# 改善箇所説明図

## 訪問入浴車

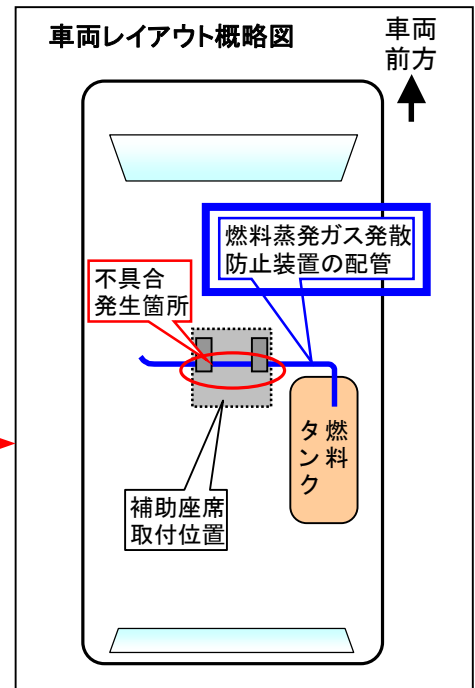
訪問入浴車において、車両フロアパネルに補助座席を取り付ける穴をドリルであける作業工程が不適切なため、当該取付穴の直下に通っている燃料蒸発ガス発散防止装置の配管を損傷させてしまったものがある。また、補助座席の取付ボルトと当該配管が干渉しているものがある。このため、そのままの状態で使用を続けると、配管に穴があいて燃料蒸発ガスが大気中に漏れるおそれがある。

全車両の補助座席取付けボルトの位置を変更する。そのうえで配管を点検し、配管に損傷又はボルトが接触しているものは新品の配管に交換する。

改善実施済車には運転席側ドア開口部のドアロックストライカー付近に、No.3287のステッカーを貼付けする。
